## Avviso di Sicurezza Urgente

**Nome del Prodotto:** Impianti EIT (Cervicale, PLIF, TLIF) – Vedi lista allegata

**Identificativo FSCA:** FA-1619673

**Tipologia di azione:** Azione Correttiva di Sicurezza in Campo

**ALLEGATO A: Tool di identificazione per il confezionamento degli impianti EIT (Cervicale, PLIF, TLIF).**

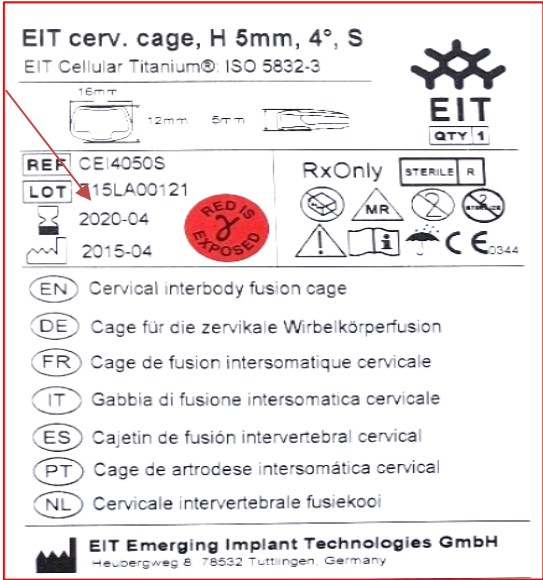
Questo avviso di sicurezza è stato emesso perchè l'etichetta del blister interno e l'etichetta del cartone esterno degli impianti interessati hanno date di scadenza diverse. La discrepanza è il risultato di un lavoro intenzionale condotto da EIT sulle attività di riconfezionamento e rietichettatura. A seguito del buon esito di un lavoro di validazione, la validità dell'impianto è stata estesa a 5 anni. L'etichetta interna riflette il periodo di validità originale di due anni, mentre l'etichetta esterna riflette il periodo di validità aggiornato di 5 anni.

**Nel caso in cui il problema sul prodotto è presente, la data di scadenza originale dell'etichetta interna non corrisponde con l'etichetta esterna che riporta il periodo di validità esteso convalidato.**

- Utilizzare la data di scadenza riportata sull'etichetta del cartone esterno che rappresenta il periodo di validità convalidato di 5 anni;
- Rivedere questo avviso e completare il modulo di ricezione (Allegato C) per indicare che la Vs. struttura ha ricevuto e rivisto questo avviso. Restituire il modulo di ricezione completato al rappresentante locale entro una (1) settimana dalla ricezione della presente notifica;

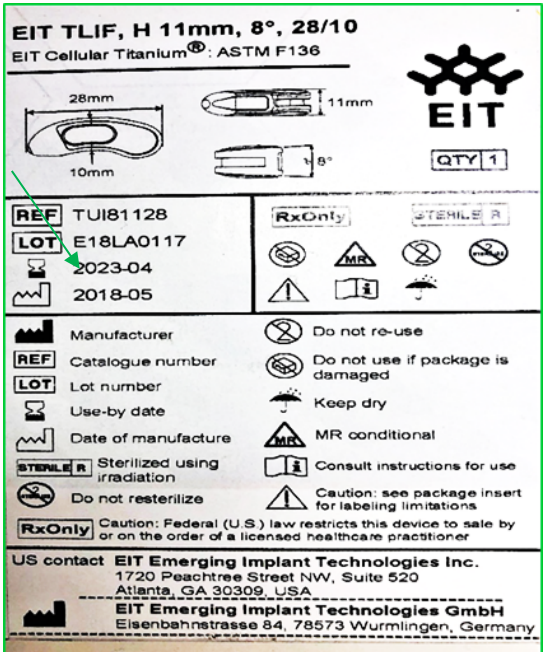
**Quando il problema sul prodotto NON è presente, le date di scadenza sull'etichetta interna e su quella esterna coincidono**
